Montería, abril 12 de 2023 **CII196-097-23**

ASUNTO: **Solicitud de Solicitud de ajustes a los formatos MASPS-MN1-IN-1-FR-1 Y MASPS-MN1-IN-1-FR-2 enviados mediante oficio CMR-058-2023**

REVISIÓN DE FORMATOS AMBIENTALES

MASPS-MN1-IN-1-FR-1 Y MASPS-MN1-IN-1-FR-2

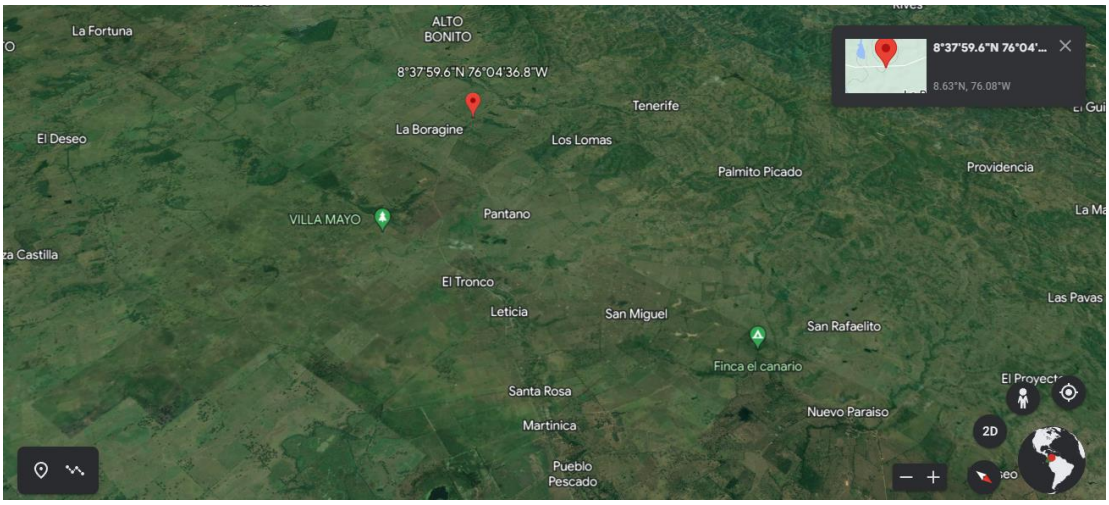
Ítem 2.3. Aún no se evidencia la información requerida según el MASPS-MN1-IN-1 INSTRUCTIVO SEGUIMIENTO GESTION AMBIENTAL. “Numeral 2.3. Descripción ambiental del área del proyecto: Registrar una descripción general del área de influencia directa estableciendo y describiendo los posibles impactos a generar sobre los elementos ambientales por la ejecución de los proyectos de infraestructura no concesionada. La información reportada debe estar soportada por institutos o entidades de investigación.”

Por ejemplo, no se admite que se diga “Como área de influencia indirecta, se considera al municipio de Montería…”, inicialmente ya no se tiene el concepto de “área de influencia directa” revisar lo establecido en la “Guía de manejo ambiental de proyectos de infraestructura MODO CARRETERO – INVIAS”. Además, si el contratista dice que del área de influencia es el Municipio de Montería, tener en cuenta que toda la información en cuanto a caracterización de flora y fauna incluyendo inventarios se debe hacer de esa área definida. Por lo anterior sugiero revisar, analizar y definir bien los conceptos.

No es correcto colocar párrafos de actividades programadas o posibles a ejecutar, tampoco de trámites realizados. Se debe es hacer una descripción de las condiciones ambientales existentes de la zona a intervenir. (se deja resaltado en rojo lo que se debe corregir o eliminar)
